AIMAG S.p.A.

Discarica per rifiuti speciali non pericolosi

CONTINUITÀ DI ESERCIZIO DELLA DISCARICA ESISTENTE SITA NEL COMUNE DI MEDOLLA

INT 01.00 INTEGRAZIONI RICHIESTE CON NOTA REGIONE EMILIA-ROMAGNA PROT. 0344476 DEL 03/04/2026

Fig. 1: geometria modello geotecnico sezione 1

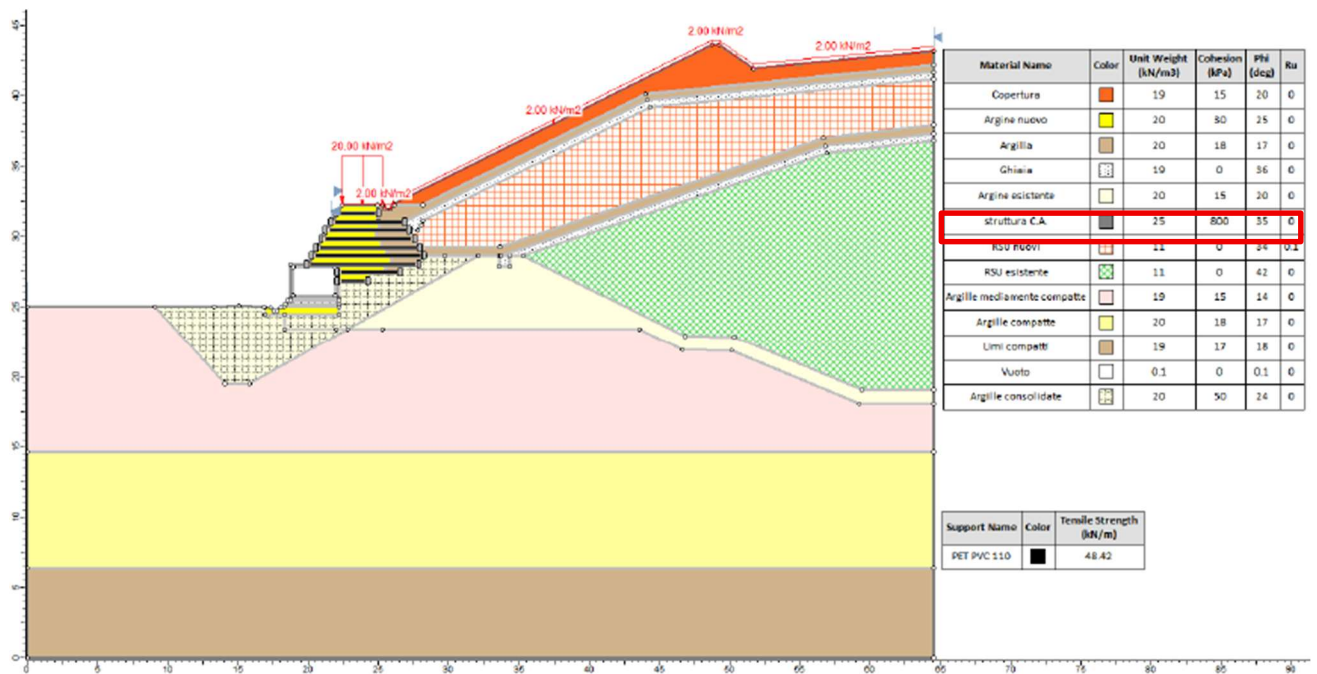
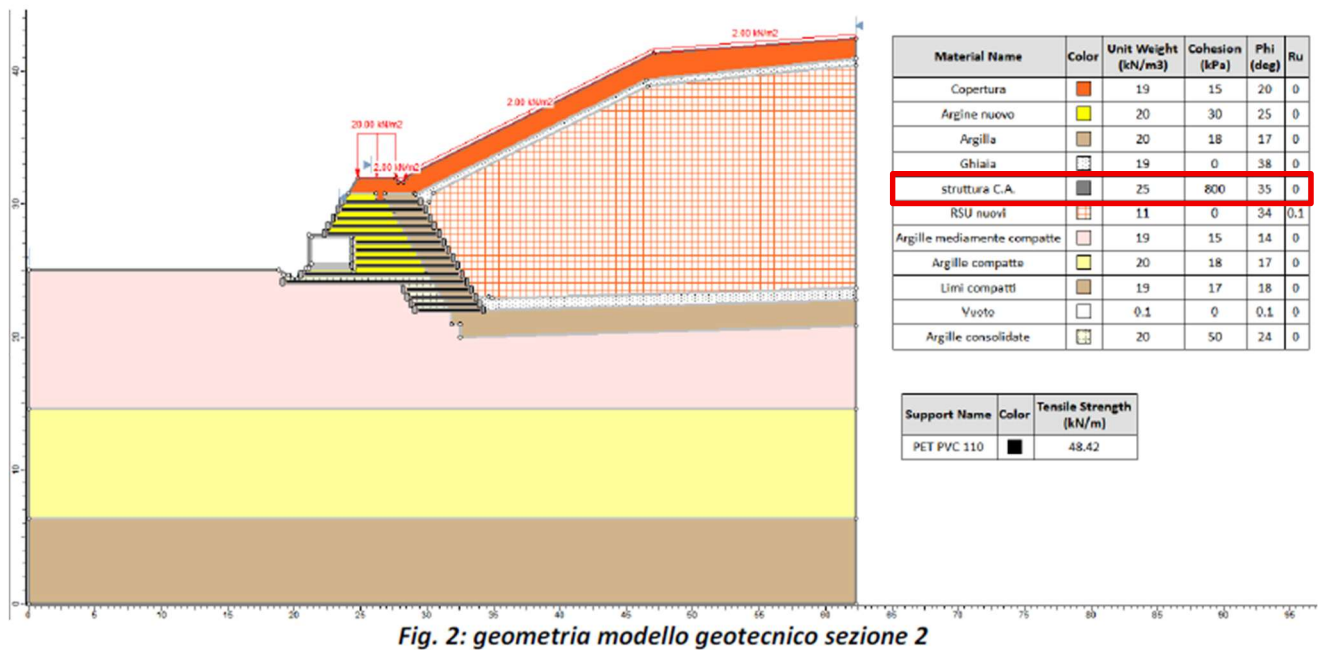
3. in merito alle verifiche di stabilità degli argini descritte nell'elaborato n.5 VERIFICHE GEOTECNICHE SULLA STABILITÀ DEL CORPO ARGINALE DELLA DISCARICA, non è chiaro se la verifica è stata effettuata tenendo conto della presenza del manufatto scatolare alla base dell'argine perimetrale e delle canalizzazioni che attraversano l'argine per consentire l'allontanamento delle acque meteoriche;

Si conferma che nelle verifiche di stabilità degli argini riportate nell'Elaborato di progetto n. 5 si è tenuto conto anche del manufatto scatolare in c.a. con sezione di 3 x 2 metri, come si può notare dagli schemi del modello geotecnico di riferimento, contenuti nell'Elaborato e qui riportati:

Curva di possibilità pluviometrica

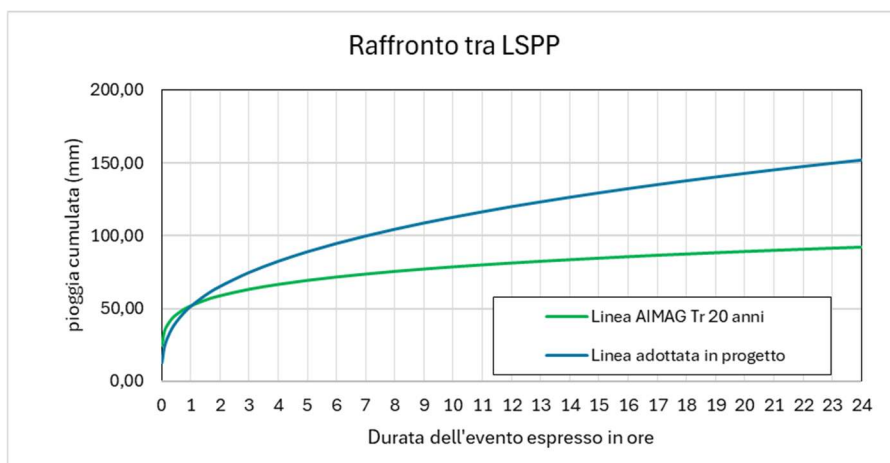
5. il sistema di laminazione idraulica previsto nel "Documento n.2 RELAZIONE DI INVARIANZA IDRAULICA" è composto da due elementi principali: un condotto scatolare prefabbricato, posizionato alla base della terra armata del sistema arginale e un fosso perimetrale con argine esterno, situato sulla copertura definitiva del pianoro sommitale. Queste aree sono progettate per essere allagate temporaneamente solo in caso di eventi meteorici di elevata intensità. Le acque accumulate saranno comunque drenate verso l'esterno una volta conclusa l'onda di piena. La configurazione di canalizzazione prevista sulla copertura definitiva non sembra in linea con l'obiettivo dichiarato di prevenire il ristagno di acque meteoriche sul corpo di discarica. In merito, si richiede di motivare tale scelta e di valutare i possibili scenari alternativi;

In effetti il dimensionamento dei vari elementi discende dai valori ricavati dalla linea segnalatrice di possibilità pluviometrica (LSPP, sinonimo di Curva di possibilità pluviometrica) adottata e che, nel caso di dimensionamento dei sistemi di laminazione, dovrebbero riferirsi a piogge con durata maggiore all'ora, così da modellare eventi a minore intensità ma maggiore altezza cumulata.

Lo sviluppo numerico proposto nella Relazione di Invarianza idraulica assume quale LSPP quella derivante dall'applicazione del criterio di norma², quindi la formula

Il raffronto tra i dati riportati nel documento AIMAG e quelli adottati in progetto può essere sintetizzato nelle due figure successive, con altezza cumulata della pioggia critica di progetto, pari a 152 mm nelle 24 ore, superiore del 65% rispetto a quella indicata con AIMAG.

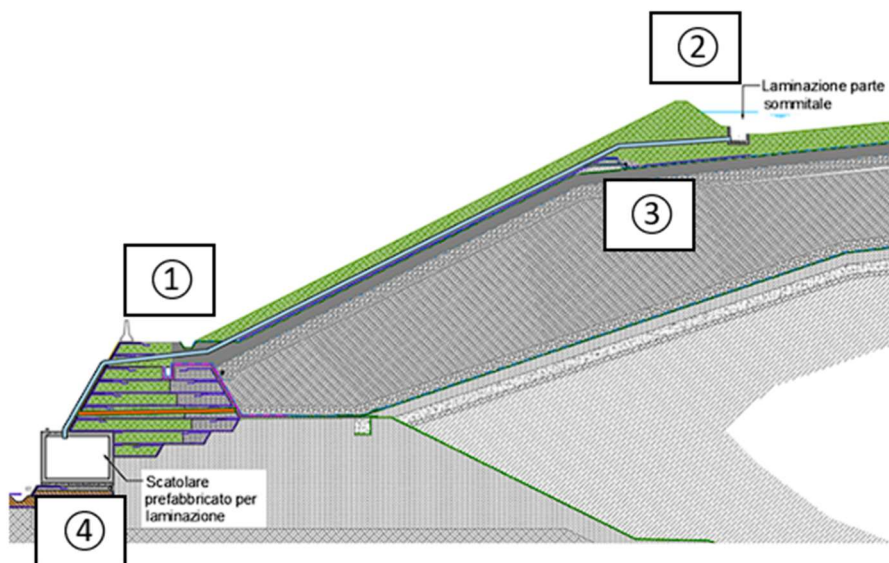
7. si fa presente che nella "Tavola 6.1 PLANIMETRIA GENERALE DEI SISTEMI DI RACCOLTA E DEFLUSSO DELLE ACQUE METEORICHE", non risulta chiara la disposizione della rete di scarico in uscita dai manufatti scatolari e dalla vasca ipogea verso i recettori finali (n. 6 punti di scarico);

Si provvede all'aggiornamento del reticolo idraulico rappresentato nella planimetria 6.1.

Complessivamente nell'area saranno quindi presenti 6 scarichi dedicati alla gestione delle acque meteoriche drenate sulla copertura della discarica, con portata istantanea complessivamente scaricata pari al prodotto tra superficie della discarica e coefficiente udometrico indicato dai tecnici del Consorzio di Bonifica, pari a 6 l/(s*ha) . Quindi ogni scarico risulta calibrato in funzione della superficie di pertinenza.

Il reticolo drenante si compone di canali a cielo aperto realizzati al piede della scarpata esterna (1) e lungo il perimetro del pianoro sommitale sagomato a due falde (2). La soluzione progettata permette di

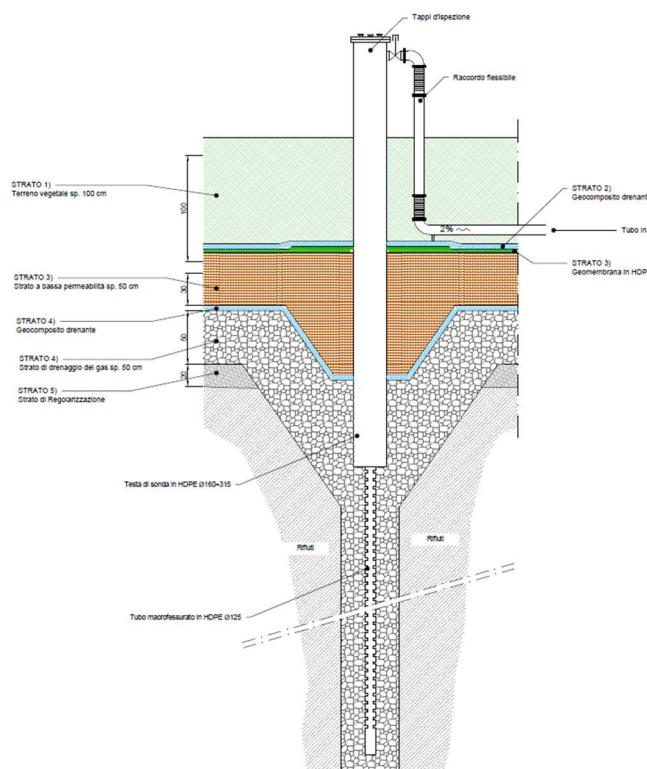
8. nell'elaborato n. 1 "RELAZIONE TECNICA" (documenti di AIA) in figura 34 "Keyplan dei bacini scolanti" sono illustrati i bacini scolanti e i relativi punti di scarico in acque superficiali; sia in detta relazione che nel "Documento n.2 RELAZIONE DI INVARIANZA IDRAULICA", i bacini scolanti vengono descritti in maniera generica, pertanto si richiede di illustrare con maggior dettaglio la provenienza delle acque meteoriche di dilavamento (bacini scolanti) recapitanti in ciascun punto di scarico;

Nella Relazione di Invarianza Idraulica si provvede ad una più puntuale definizione dei 6 bacini scolanti individuati sulla copertura superficiale finale della discarica.

Si allega la Relazione Tecnica di AIA in rev. 1 con una migliore descrizione degli scarichi idrici e dei bacini scolanti.

Pozzo trivellato estrazione percolato

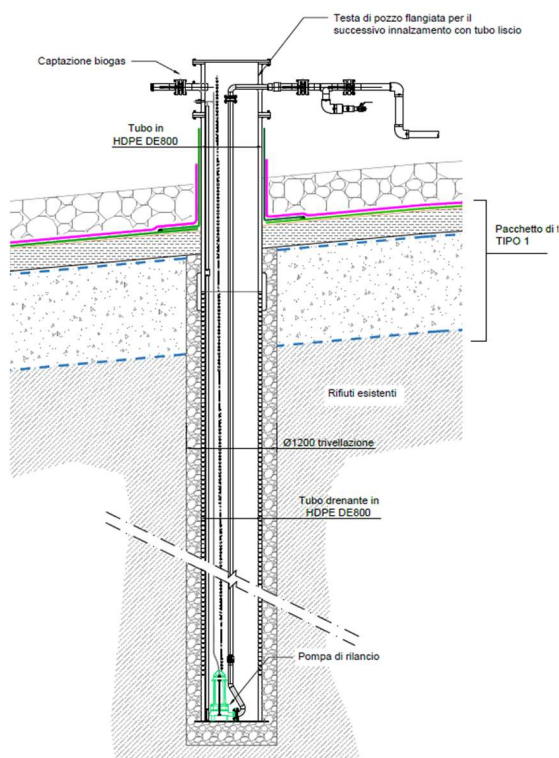
9. in riferimento all'attività di trivellazione dei pozzi di captazione del percolato, si richiede al Proponente di indicare la modalità di gestione dei rifiuti estratti e gli accorgimenti tecnici adottati per la gestione di eventuali situazioni di emergenza;

Il progetto prevede due differenti tipologie di pozzi verticali trivellati, riconducibili a pozzi verticali di aspirazione del biogas, da realizzare al termine del conferimento dei rifiuti in modo da assicurare la miglior distribuzione del sistema di aspirazione, e pozzi di estrazione e rilancio del percolato, da realizzare in sostituzione di tre pozzi inclinati esistenti presenti uno sul lato nord del raccordo morfologico, uno nel lotto 3 del settore ovest e uno nel lotto 4 del settore ovest.

I pozzi di aspirazione del biogas, la cui posizione planimetrica è riportata in tav. 5.01 e la sezione tipologica in tav. 5.03, vengono trivellati al termine del conferimento dei rifiuti, appena prima o contestualmente alla posa della copertura provvisoria, ben prima della esecuzione della copertura finale, così da assicurare

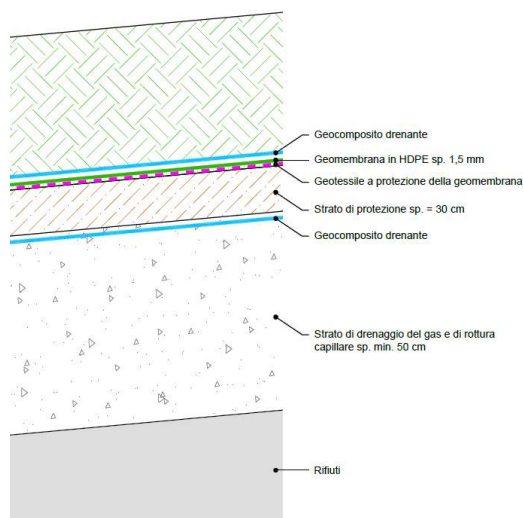
12. nell'elaborato n. S.1 "RELAZIONE TECNICA ESPLICATIVA ARGINI - Allegato A del DGR 1373/2011" non risulta chiaro se per la costruzione degli argini perimetrali con la tecnica costruttiva delle "terre rinforzate" verranno impiegati terreni di riempimento con specifiche caratteristiche meccaniche e/o terreni consolidati/compattati (sia per il paramento interno che esterno) e se sono previste prove geotecniche finalizzate a valutare le caratteristiche di idoneità dei suddetti materiali;

Si conferma che per la realizzazione degli argini verranno impiegati materiali qualificati, con la possibilità di utilizzare sia terreni derivanti dagli scavi (come da Piano preliminare di utilizzo riportato nell'Elaborato di progetto n. 8) sia eventualmente materiali di nuova fornitura. In entrambi i casi i parametri geotecnici delle terre utilizzate per paramento interno ed esterno che dovranno essere verificati sono già stati definiti nello stesso elaborato S.1 "Relazione tecnica esplicativa argini - Allegato A del DGR 1373/2011" e qui riportati (nella tabella "per argine nuovo" si intende paramento esterno e per "argilla" il paramento interno):

STATO ATTUALE

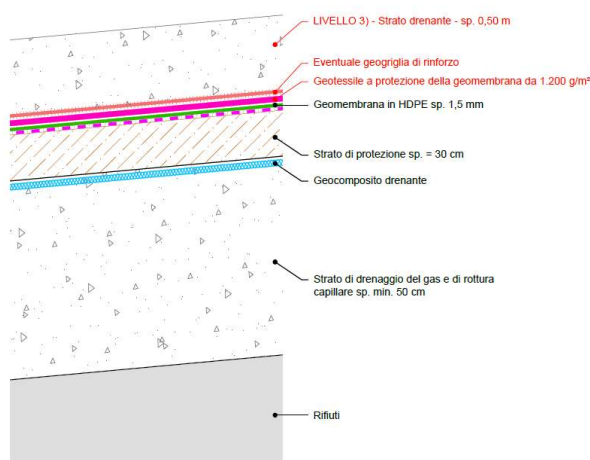
13. in base a quanto riportato nell'elaborato n. 8 "PIANO PRELIMINARE DI UTILIZZO IN SITO DELLE TERRE E ROCCE DA SCAVO ESCLUSE DALLA DISCIPLINA DEI RIFIUTI", nella fase di predisposizione del fondo invaso negli areali "tipo 1" e "tipo 3" è prevista la rimozione del terreno del pacchetto di copertura: si chiede al proponente un documento di valutazione delle eventuali problematiche (principalmente legate al deflusso delle acque meteoriche, la formazione di avvallamenti nella copertura sottostante, ecc..) che potrebbero insorgere nell'ambito di attuazione del progetto redatto ai sensi del DPR 120/17;

Nel caso dell'intervento "tipo 1" la rimozione interessa lo strato che compone la copertura ad oggi realizzata su una sottostante barriera impermeabile, con stratigrafia dello stato attuale stralciata dalla tavola 3.8. Il terreno è collocato al di sopra di un geocomposito drenante che, utile alla protezione della sottostante geomembrana durante l'operazione di rimozione del terreno vegetale, al termine dell'operazione verrà rimosso per essere sostituito con un geotessile da 1'200 g/m², a maggior resistenza meccanica.

Proprio la presenza di questo geosintetico, “di sacrificio”, rende assai più semplice l’operazione di rimozione e recupero del terreno ma, soprattutto, riduce la necessità di successiva pulizia della geomembrana esistente. In effetti la posa del geotessile dovrà essere preceduta dall’attenta pulizia della geomembrana, così da evitare la presenza di terre e clasti tra geomembrana e geotessile, by-passando la richiesta funzione di protezione meccanica affidata al geotessile. Queste considerazioni portano a privilegiare operazioni condotte per settori separati lungo le linee di massima pendenza, operanti dal colmo all’argine perimetrale, e protetti lateralmente da un piccolo arginello, così da evitare la libera circolazione di acque meteoriche tra settori contigui, con trasporto di solidi, ed in cui la rimozione del geocomposito drenante viene condotto contestualmente alla posa del nuovo geotessile.

P&I IMPIANTO DI TRATTAMENTO OSMOSI INVERSA

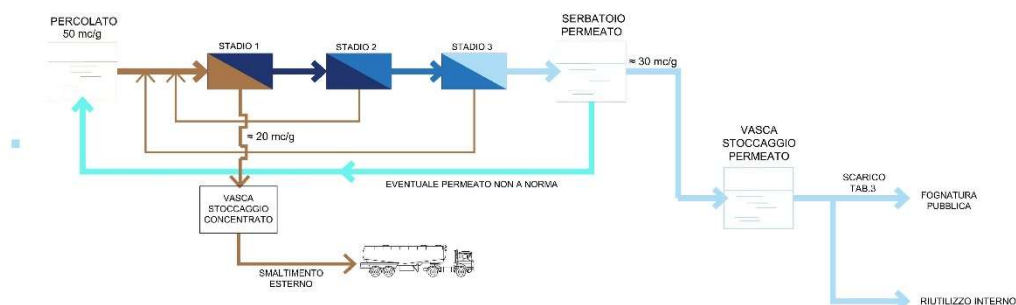
- una procedura dettagliata con schema di flusso del funzionamento del processo di Osmosi Inversa (compresi i pretrattamenti);
- una procedura di gestione in caso di malfunzionamento e/o incidente;
- indicazione delle modalità di misurazione delle quantità giornaliere di permeato prodotto e delle quantità impiegate suddivise per tipologia di riuso;
- la lista completa degli analiti ricercati sul permeato prima del suo riuso o dello scarico in pubblica fognatura;
- definire quale sarà il piano di gestione del surplus, qualora la produzione giornaliera di percolato superi i 50 m3 (capacità di trattamento giornaliero dell'impianto);

Dalle vasche di stoccaggio, il percolato viene trasferito ad un serbatoio di alimentazione e regolazione del pH in hdpe completo di:
